Opinia Nr 006233

w budynku przy ul. Dworcowej nr 44/2 w Dąbrowie

dotycząca urządzeń grzewczo-kominowych używanych przez

Dotyczy:

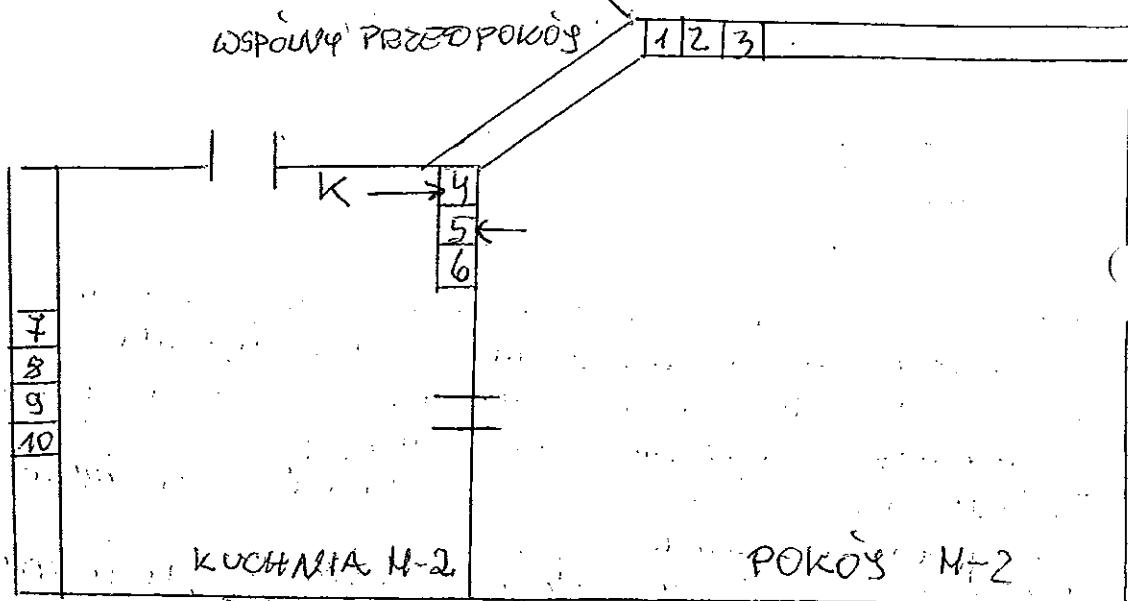
1. Przewód kominowy nr. 4 po zamontowaniu powinien być do pieca w M-18 będzie można przetranszować do podłączenia pieca kafełkowego.
2. Przewód kominowy nr. 5 może być przeznaczony dla pieca kafełkowego pokojowego (piec istniejący).
3. Wentylację z tyłu budynku wpływać wq obowiązujących przepisów i w oparciu o projekt.
4. Dla prawidłowego funkcjonowania urządzeń kominowych zapewnić należy napływ powietrza z zewnątrz poprzez wloty nawiewne.

Inne uwagi: otwór po dwusieczniku paleniska w piecu kafełkowym należy zabezpieczyć lub osadzić nowe drzwi.
